改善箇所説明図①

VS323

VM215G

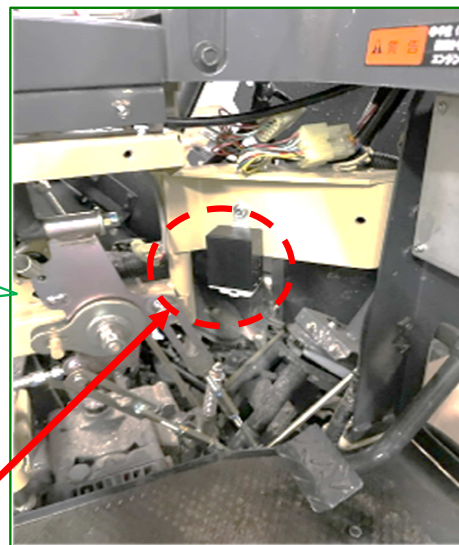
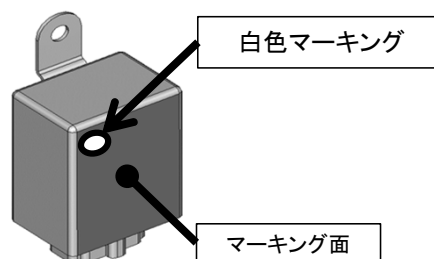
道路運送車両の保安基準改正があった際、方向指示器のターンユニットの設計が誤っていたため、方向指示器が断線等不具合を起こした場合に運転者に警告が示されない。そのため、方向指示器の故障に気づかず運転し続けるおそれがある。

全車両、ターンユニットを交換し規定の機能を持つ方向指示器にする。

ターンユニットに白色マーキングを行う。
